MODIFICACIÓN PUNTUAL DEL SUP-10 DEL P.G.O.U. DE UBEDA PARA LA REORDENACION DE LA SUP-10

TEXTO REFUNDIDO INCORPORANDO CORRECCIONES DEL INFORME DEL SERVICIO DE URBANISMO DE LA DELEGACION TERRITORIAL DE JAEN DE LA CONSEJERIA DE FOMENTO , ARTICULACION DEL TERRITORIO Y VIVIENDA DE LA JUNTA DE ANDALUCIA DE FECHA 4 JUNIO DE 2.025.

RESPUESTA AL INFORME EMITIDO POR LA DELEGACIÓN

PO5 NIVELES RESULTANTES		MODIFICACION PUNTUAL DEL SECTOR SUP-10 DEL P6OU DE UBEDA	PROMOTOR: JUNTA DE COMPENSACION SUP-10 DE UBEDA	SITUACION: CTRA. A-6103 UBEDA A SABIOTE S/N
EXP:	724-26-23			
	Junio 2.025			
	Escala: E 1/1000

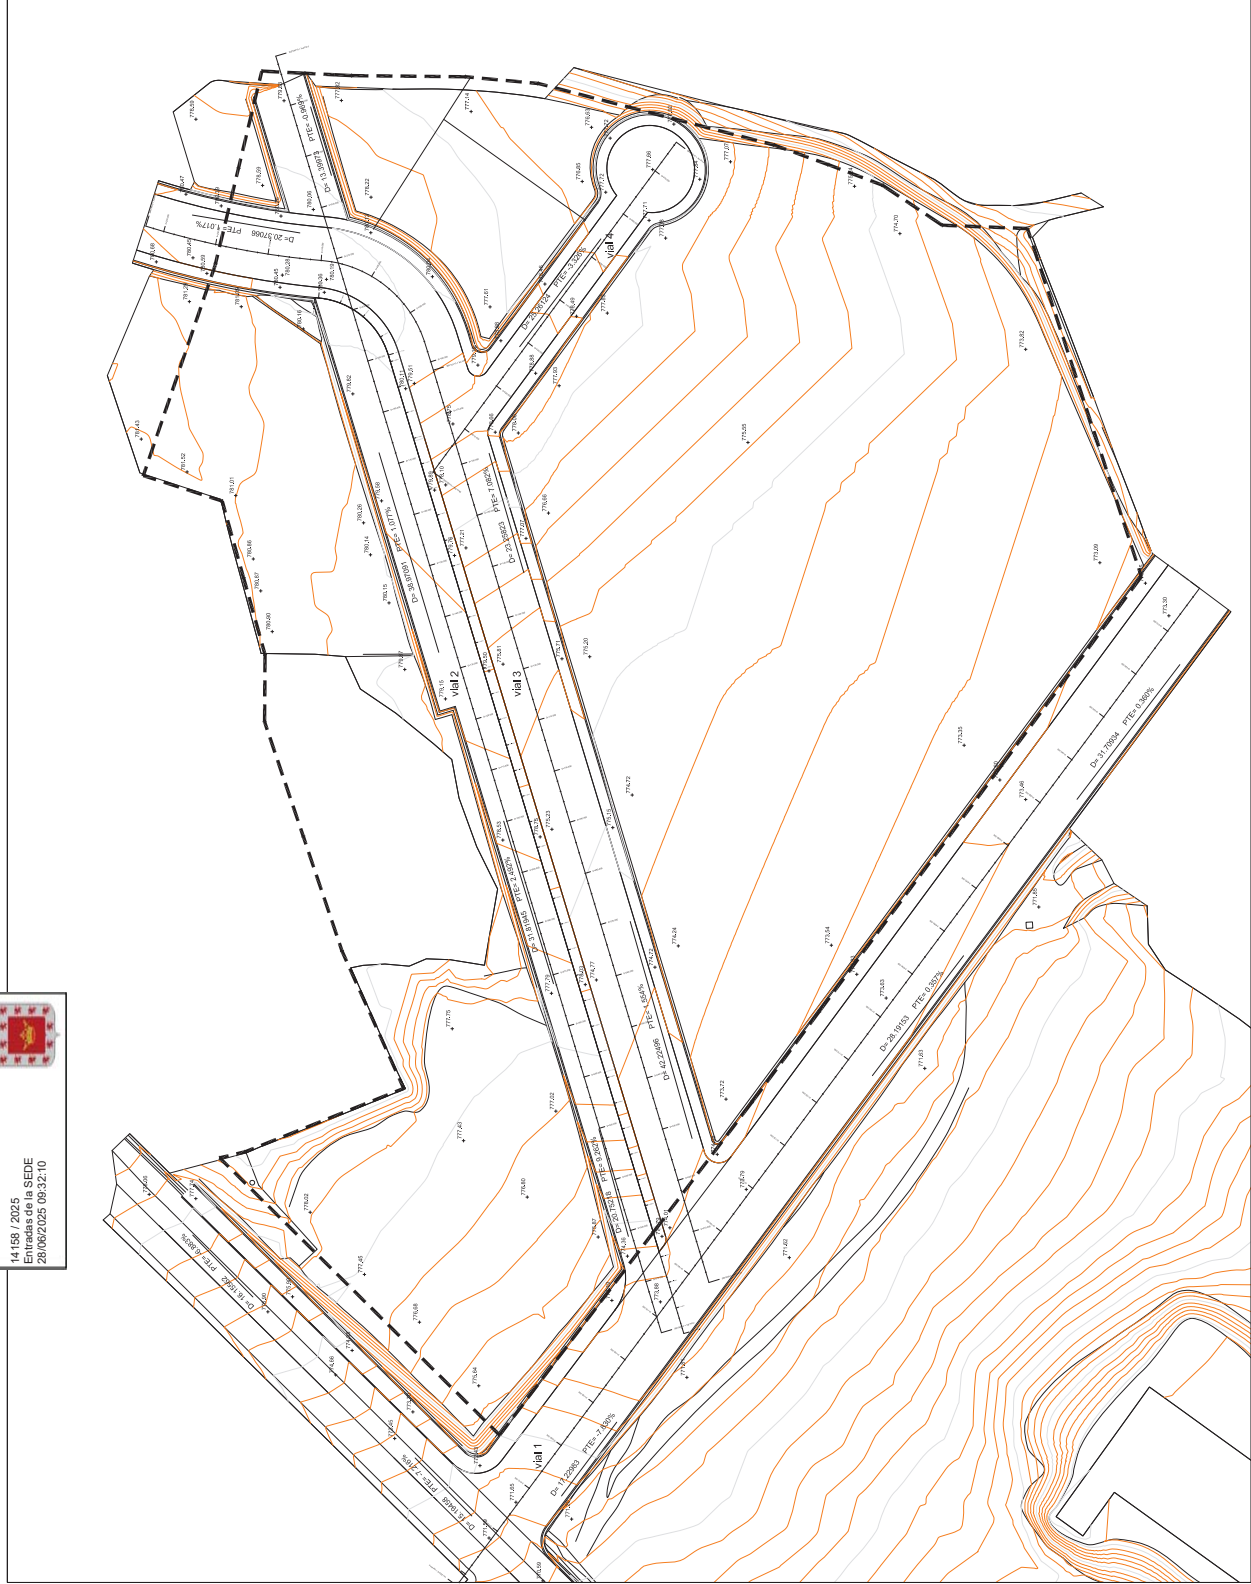
- **Al respecto a las alineaciones y rasantes, se aporta plano que recoge lo indicado. Al respecto de los planos de instalaciones, no procede tal y como se ha apuntado anteriormente.**
- **Respecto a la referencia a la protección del olmo existente, ya en el PPO se recoge tal extremo, no modificándose nada al respecto con este documento.**
- **Sobre la normativa de edificación, no procede revisión al respecto del PPO.**
- **Respecto al DERECHO SUPLETORIO, se ha incorporado en el presente documento en el apartado 3. Legislación Aplicable.**
- **Respecto a la normativa de urbanización, No procede, ya que no se modifica la prevista.**
- *La memoria de participación e información pública....*
NO procede
- *No se aportan los planos correspondientes a detalles de pavimentación, distribución de redes...que se corresponden con los planos enumerados en el PPO del 10 al 19.*

P08 PAVIMENTACIONES Y SECCIONES TIPO

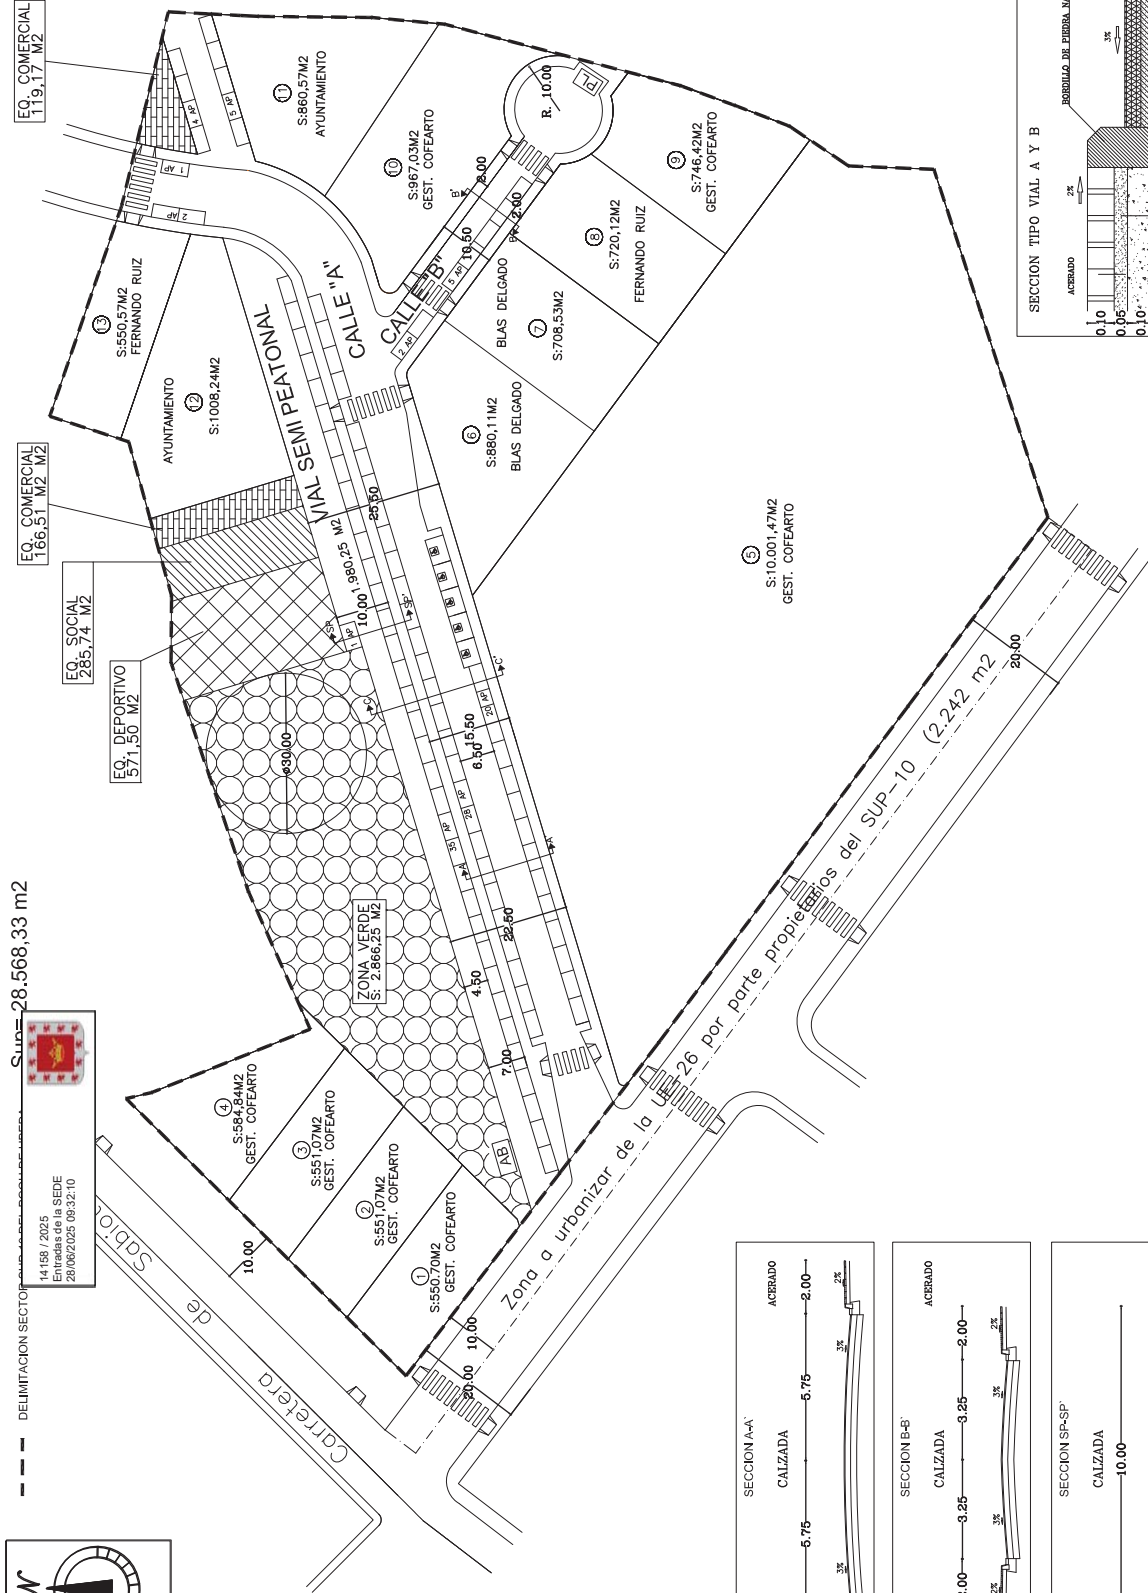
- *No se aportan los planos correspondientes a detalles de pavimentación, distribución de redes...que se corresponden con los planos enumerados en el PPO del 10 al 19.*

Se aportan en este documento.
